**Verslag huishoudelijke elektrische installatie op laagspanning en zeer lage spanning****Algemeen:**

Referentie: 003-20260528-04	Datum controle: 28/05/2026
Keurder: 003

Eigenaar:	Mortier	EAN-code:	Onbekend
Adres installatie:	Engelhoekstraat 2, 9800 - Deinze	Nummer teller(s):	1162A60
		Distributienetbeheerder installatie:	Fluvius
Datum uitvoering installatie: ☒ Vóór 01/10/1981 ☐ Tussen 01/10/1981 en 01/06/2020 ☐ Vanaf 01/06/2020			
Type: ☒ Wooneenheid ☐ Niet-huishoudelijk ☐ PV ☐ Batterij ☐ Laadpaal

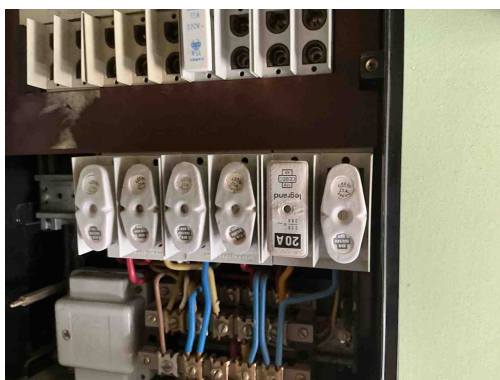
B30 - De houder van de beveiliging in een huishoudelijke ruimte is niet voorzien van aangepaste kalibreerelementen (Boek1: 5.3.5.5).

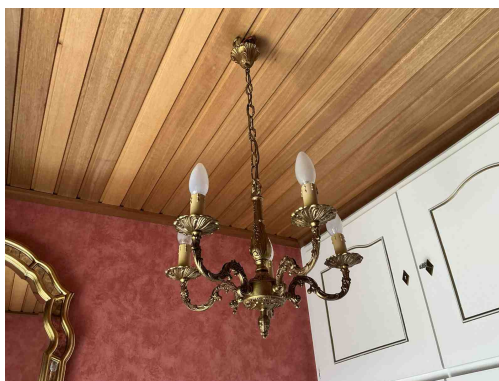
D08 - De nodige markeringen op de beveiligingstoestellen ontbreken of zijn onleesbaar (Boek 1: 5.3.5.5).

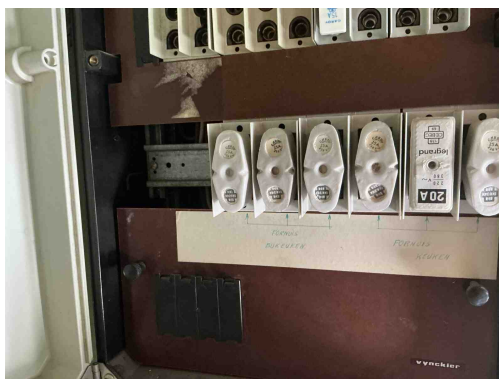
Klasse 0 toestel verboden

A20 - Er bevindt zich een contactdoos zonder beschermingsgeleider in de elektrische installatie. Deze is niet geplaatst achter een differentieelstroombeschermingsinrichting met grote (max. 30mA) of zeer grote (max. 10mA) gevoeligheid.

T11 - De contactdozen waarvan de toegekende stroomsterkte maximaal 16A en de toegekende spanning maximaal 250V bedraagt en niet bedoeld zijn voor de voeding van een of meerdere verbruikstoestellen voor een specifiek doel en niet geplaatst zijn in of op schakel- en verdeelborden, beschikken niet of IPXX-D (incl. gemeenschappelijke delen residentieel geheel) (Boek 1: 4.2.2.3/5.3.5.2).

Opmerking: Kindbeveiliging kapot

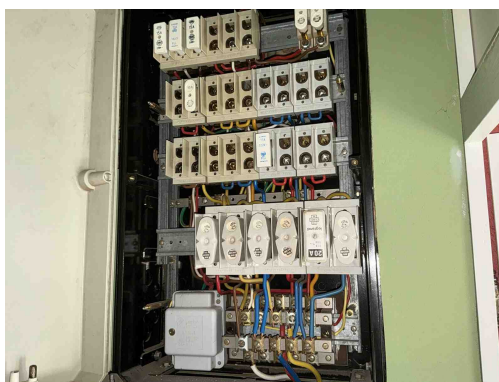
B06 - Het elektrisch verdeelbord heeft niet de minimale beschermingsgraad IPXX-B in een gewone ruimte (Boek 1: 4.2.2.3).
